| Betreft | Correctie Besluit tot vaststelling en wijziging van geluidproductieplafonds op referentiepunten langs rijkswegen van 20 december 2017 |

Bijlage 1 Toegevoegde referentiepunten met gewijzigde gpp's

Bijlage 2 Situering gewijzigde gpp's

: Acht referentiepunten waarvoor het GPP tegelijkertijd met het Fotherstel gewijzigd had moeten worden

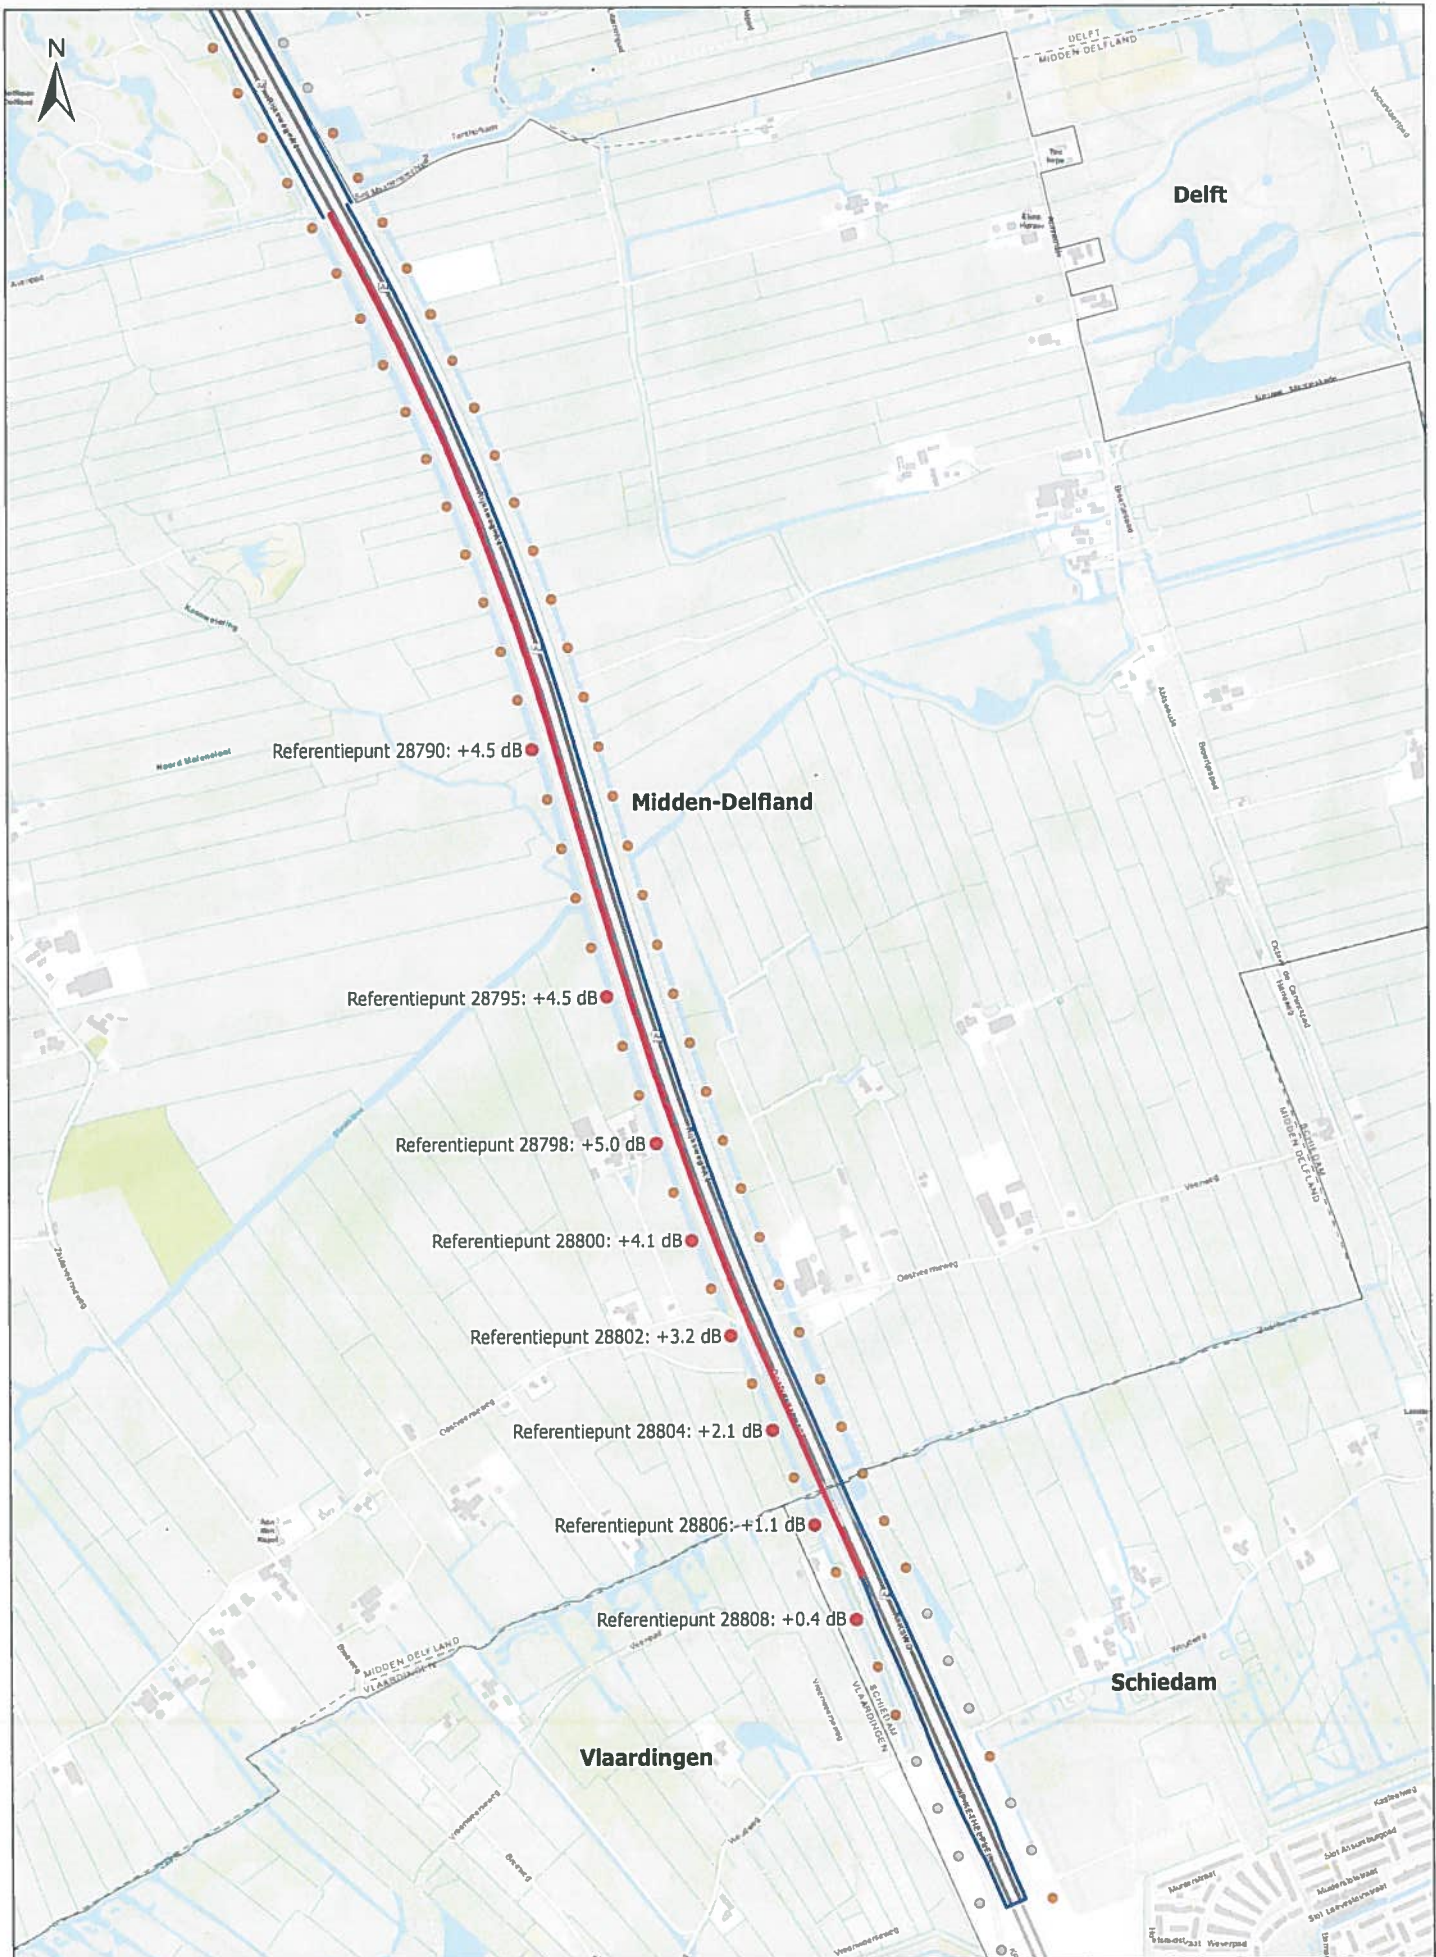
Nabij Schiedam is met het besluit van 20 december een geluidscherm van 8,1 meter hoog, aan de westzijde van de A4, uit de brongegevens van het geluidregister verwijderd. Op 8 referentiepunten zijn de effecten daarvan niet verwerkt in de gpp's.

Dit correctiebesluit leidt ertoe dat de te wijzigen gpp's aan de westzijde van de A4, achter het verwijderde scherm, tot 5,0 dB omhoog gaan. De gecorrigeerde gpp's liggen in de gemeenten Midden-Delfland en Schiedam en nabij de gemeente Vlaardingen.
